関原発第109号
2020年5月25日

高浜発電所原子炉施設保安規定変更認可申請書の補正について

高浜発電所原子炉施設保安規定変更認可申請書の補正内容

別添 高浜発電所原子炉施設保安規定変更前後比較表

高浜発電所原子炉施設保安規定変更前後比較表（第 次改正）

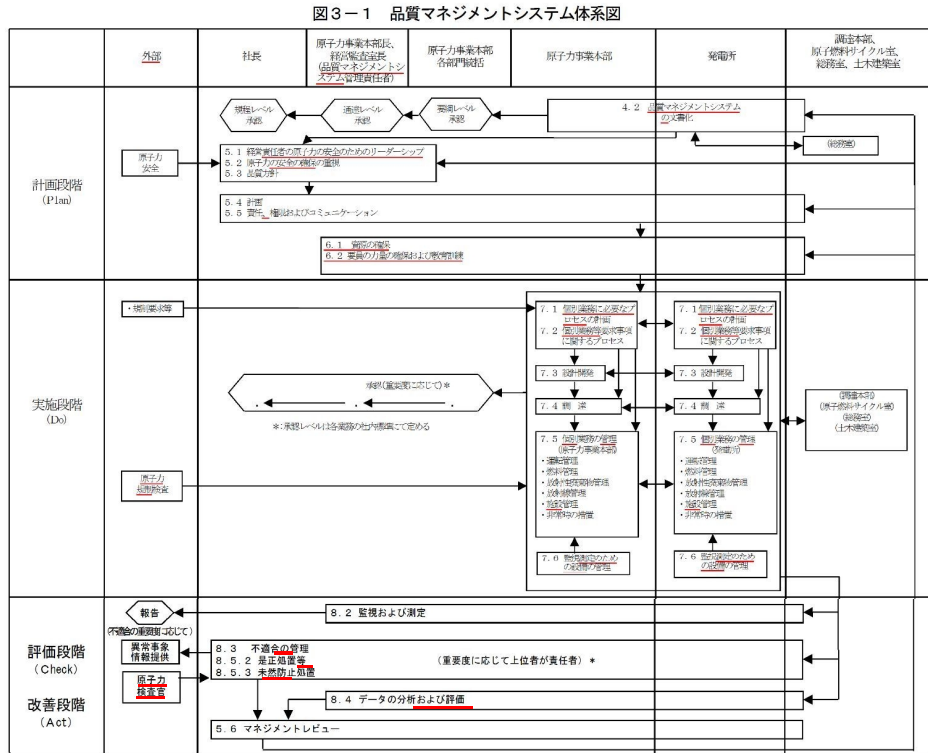
原子力規制における検査制度の見直しに伴う変更（品質規則の制定に伴う変更、法令改正に伴う用語の変更（「保守管理」を「施設管理」、「保安検査官」を「原子力検査官」に変更）、「申請に関する説明」等事業者による検査が主体となるための変更）
